**N/Réf : 97705**

**Evaluation du projet « 380 – Modernisierung der Hochspannungsinfrastruktur auf dem Teilabschnitt Bofferdange-Bertrange » sur le territoire des communes de Lorentzweiler, Steinsel, Kopstal, Luxembourg, Strassen et Bertrange – avis concernant le contenu du rapport d'évaluation des incidences sur l'environnement**

## **Stellungnahme des Ministeriums für Umwelt, Klima und nachhaltige Entwicklung zum Umweltverträglichkeitsprüfungs (UVP)-Bericht**

### **Abschnitt Belenhaff – Berbourg**

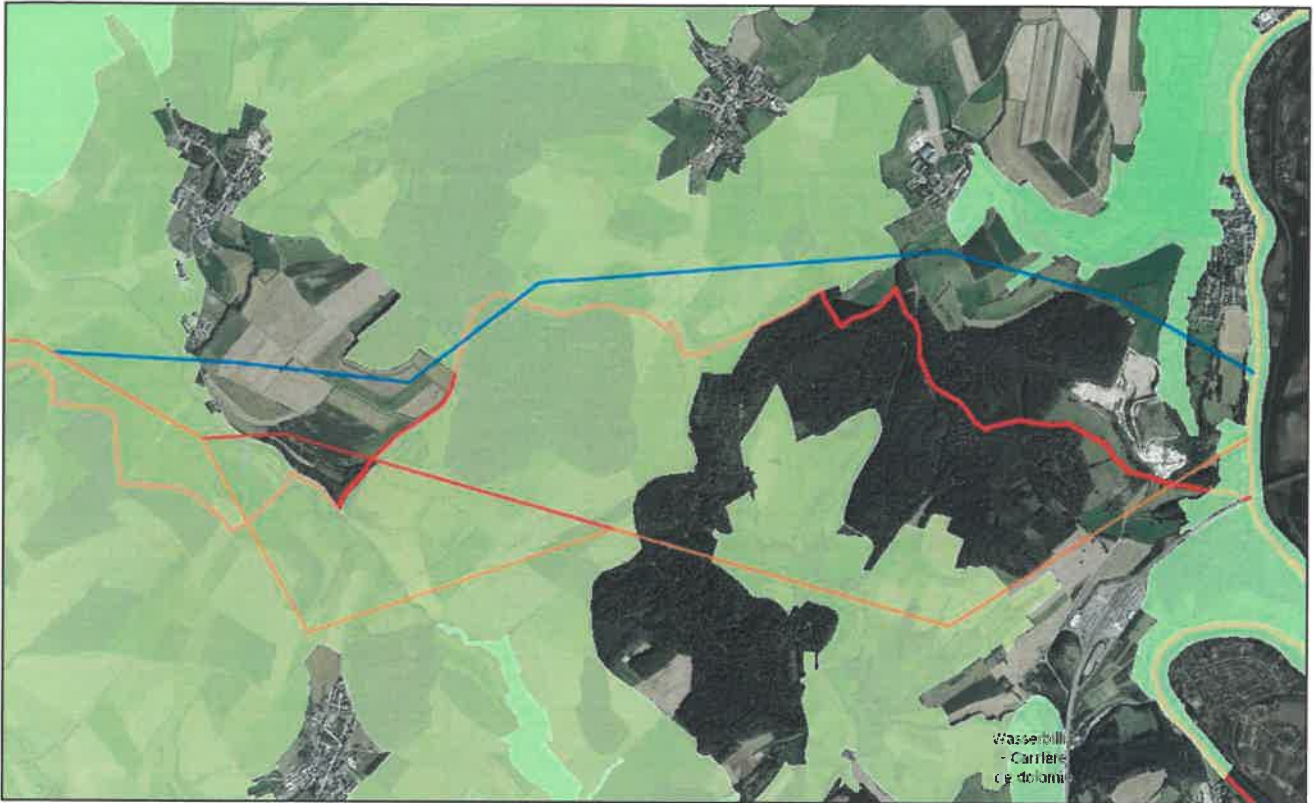
Vom Büro wird für diesen Abschnitt noch als Alternative die Querung des Waldgebietes *Faascht* vorgeschlagen. Dies würde allerdings den Verlust von Bereichen von Eichen-Hochwäldern (BK23) und Waldmeisterbuchenwäldern (9130) mit einer A-Bewertung bedeuten. Demnach ist die Trassenführung im Offenland bevorzugt weiterzuentwickeln.

**In Gegenüberstellung der beiden untersuchten Varianten sollte in diesem Abschnitt die Variante Graulinster weiterentwickelt werden.**

**Für die Weiterentwicklung sind folgende Punkte zu untersuchen/zu beachten:**

- Festlegung von Maststandorten mit Rücksichtnahme auf Raubwürgerrevier, Naturschutzzonen, geschützte Biotopie und Lebensräume und Landschaft.
- Vorschläge für Verlagerung der Trasse in sensiblen Bereichen.

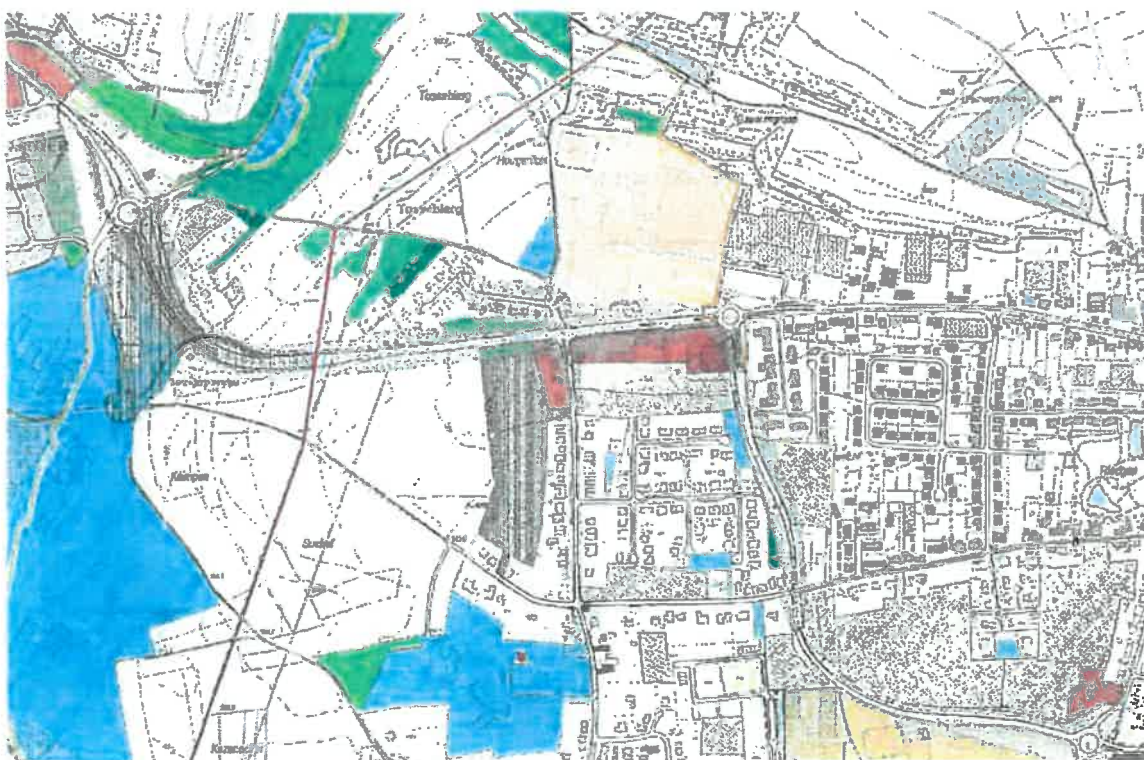
- „Innerhalb des Gemeindegebiets Bertrange bestehen nur geringe Alternativen für eine andere Trassenführung. Die Trasse zwischen Europaschule und Wohngebieten westlich der Rue de Mamer müsste daher wohl beibehalten werden. Gleichwohl sollte zwischen den Wohnsiedlungen "Tossenberg" und "Domaine des Ormilles untersucht werden, ob ein modifizierter Trassenverlauf in Frage kommen könnte (siehe folgende Abbildung).“

- Die von der Gemeinde angeregte modifizierte Trassenführung im Bereich „Tossenbergr“ wurde im Rahmen der UVP untersucht und neben einer weiteren Modifizierung der Trassenführung westlich der Bebauung an der Rue des Champs seitens der UVP-Autoren befürwortet. Die Gemeinde Bertrange spricht sich daher für eine Realisierung der geplanten Hochspannungsleitung in der Trassenführung der Variante „Tossenbergr-West“ inklusive der Trassenmodifizierung westlich der Rue des Champs und unter Berücksichtigung einer Optimierung der Maststandorte aus.

Abbildung 80: Mögliche alternative Trassenführung (blauer Pfeil) im Bereich des Waldgebietes Faascht mit Verortung des Vogelschutzgebietes LU0002015 Région de Junglinster (grün). Quelle: [www.geoportail.lu](http://www.geoportail.lu), April 2022.

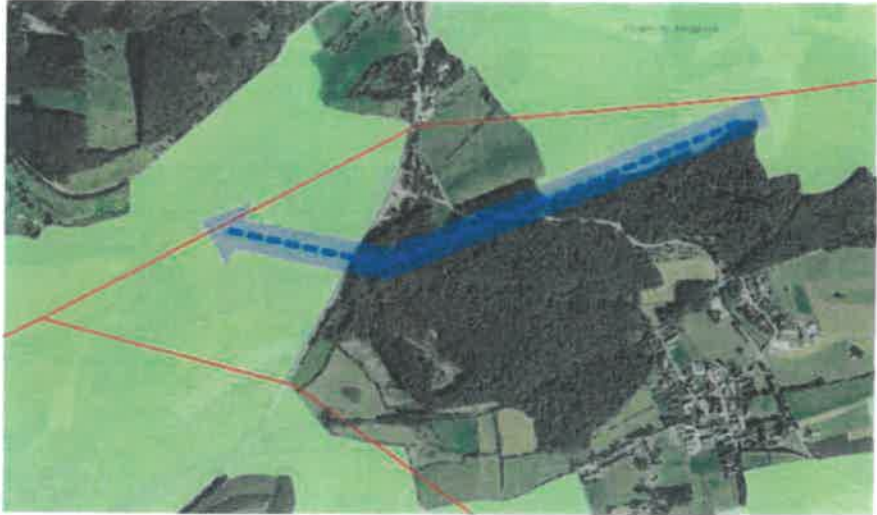
Als alternative Trassenführung könnte die Querung des Waldgebietes Faascht im Hinblick auf ihre technische Machbarkeit überprüft werden. Unter Berücksichtigung der vorliegenden Ergebnisse der Fledermaus- und Vogelstudien aus den anderen Trassenvarianten sowie einer Minimierung der Beeinträchtigungen von Waldhabitaten durch eine entsprechende Maststandortoptimierung (möglichst geringe Anzahl an Masten im Wald und keine Masten in Altholzbeständen) wird eine ökologische Verträglichkeit der Trasse prognostiziert. Tendenziell sind die Beeinträchtigungen im Falle einer Überspannung von Wäldern (ohne Schneise) geringer als der Impact im Offenland.

- Die Variante Beidweiler – Süd ist zwar ebenfalls etwas kritischer zu betrachten auf Grund der pflanzlichen sowie biologischen Artenvielfalt; auf der anderen Seite ist sie für die Wohnbevölkerung wesentlich vorteilhafter;
